Steunpunt Externe Veiligheid Drenthe

**Onderzoek Externe Veiligheid
Bestemmingsplan
“Eerste Exloërmond”
Gemeente Borger-Odoorn**

7 oktober 2013
Tel.: 06-11617942

Figuur 4. Verbeelding zuid west deel

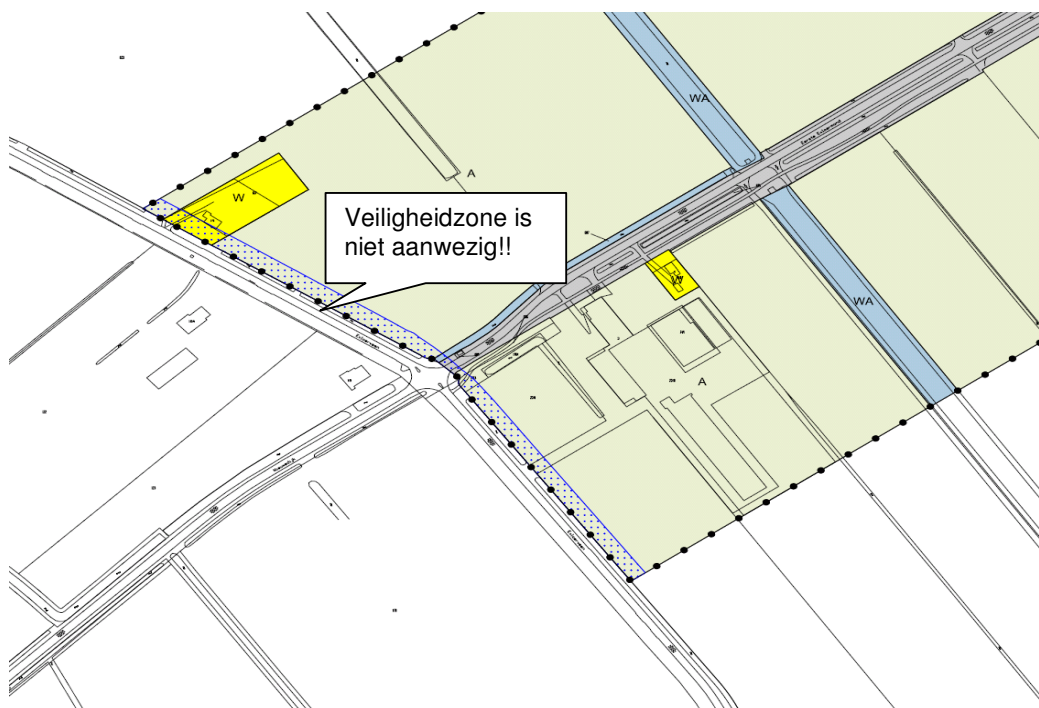
Op de verbeelding zoals deze momenteel voor ligt worden veiligheidzones buisleidingen met de blauwe arcering getoond. De veiligheidzone wordt in het Bevb aangeduid met de contour voor het plaatsgebonden risico 10^{-6} per jaar. Zoals al eerder in deze rapportage is aangegeven, zijn er geen contouren voor het plaatsgebonden risico 10^{-6} berekend. Dit houdt dus in dat het plangebied niet te maken heeft met veiligheidzones buisleidingen en de gebiedsaanduiding  veiligheidzone - leiding daarvoor dus achterwege dient te blijven.

Op de verbeelding dient de ligging van de hartlijn buisleiding nog met de figuur:  hartlijn leiding - gas te worden aangegeven.

Als gevolg van de wijziging van de verbeelding, zullen in de regels de bepalingen die gelden voor de veiligheidszone buisleiding eveneens komen te vervallen.
